(見解) 武村式を適用して基準地震動を再評価せよ

「入倉式に限らず様々な手法で評価することが重要」(規制庁)

1月29日交渉及び再質問への2月5日回答を踏まえて

規制委員会への質問と回答－地震動・武村式関係部分

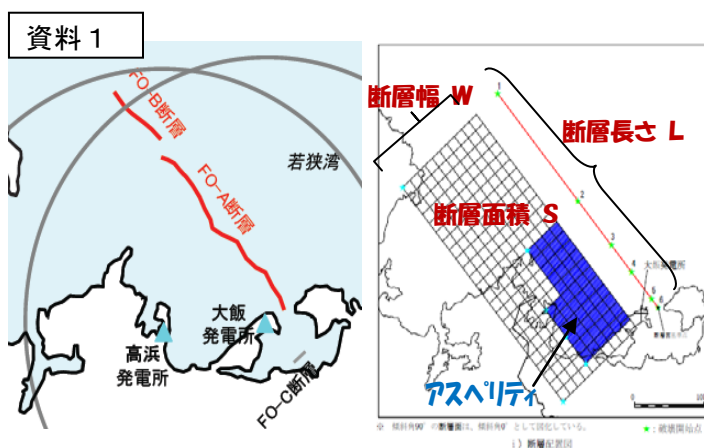
F○A-F○B断層は津波の波源として評価され、同時に基準地震動評価の基にもなっており、その評価結果は以下になっている。

基準津波評価(A) [武村式]	基準地震動の基となる 断層モデル評価(B) [入倉・三宅式]	A/B
断層・長さ L/面積 S	35km/525 km ²	35.3km/494.2 km ²	
すべり量 D	2.91m	0.786m	3.70
地震モーメント Mo	5.35・10 ¹⁹ N・m	1.36・10 ¹⁹ N・m	3.93

(a) このように、同じ断層でありながら、津波と基準地震動では、すべり量や地震モーメント評価に大きな違いがある。この事実を確認すること。

(b) すべり量は地震モーメントに比例しており、地震モーメントの違いは津波波源では武村式を使い、基準地震動評価では入倉・三宅式を使っていることに由来している。このことを確認すること。

(a) (b) 全てのサイトについて、津波波源では武村式を使い、基準地震動では入倉・三宅式を使っているとは限りませんが、現状、大飯の審査にあたりましては、事業者から提出されている資料ではそのように使用されております。使用されている式が異なることから、すべり量や地震モーメント評価も異なるものとなっております。
